SCI La Cappellose CARON JEAN FELIX
La Bergerie "Marie"
Cabilat
Route de Superbagnères
31110 SAINT-AVENTIN

Objet : Rapport de contrôle de fonctionnement et d'entretien de votre dispositif d'Assainissement Non Collectif.

VERIFICATION DU BON FONCTIONNEMENT ET DE L'ENTRETIEN D'UNE INSTALLATION D'ASSAINISSEMENT NON COLLECTIF

Identifiant du dossier : **548714**

Filière en place

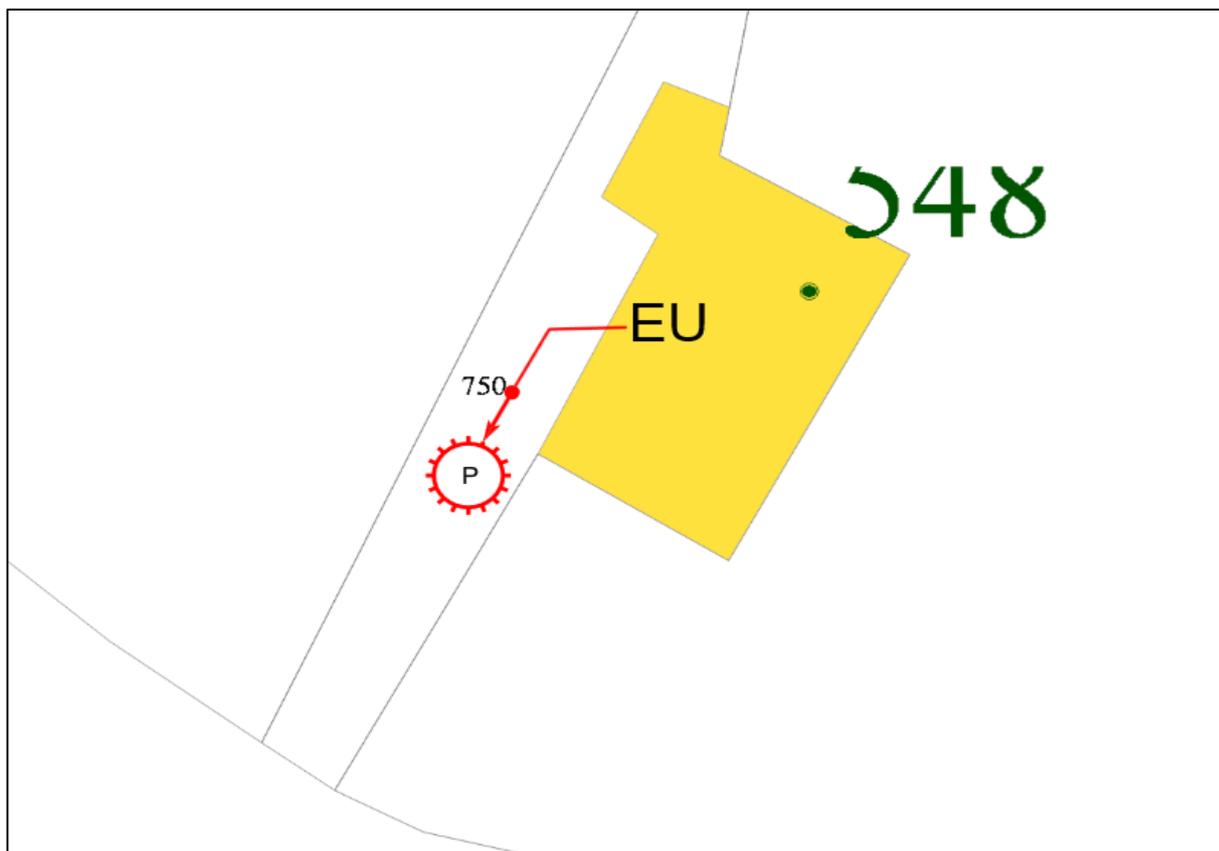
Conformité des écoulements : Non Conforme

Description	Constat	Commentaires
Puisard	Rejet direct d'eaux brutes (ensemble des eaux usées)	Accessibilité : Oui Bon état de fonctionnement : Dimensionnement : Défaut constaté : Oui (cf. commentaires)	Rejet non réglementaire

Travaux de mise en conformité (le cas échéant) : Raccorder l'ensemble des eaux usées sur le réseau de collecte du dispositif d'assainissement non collectif à créer.

- Non-respect de l'article L.1331-1-1 du code de la Santé Publique
Travaux à réaliser dans les meilleurs délais ou sous 1 an (si vente) : Mettre en place un dispositif d'assainissement non collectif réglementaire au dimensionnement adapté.
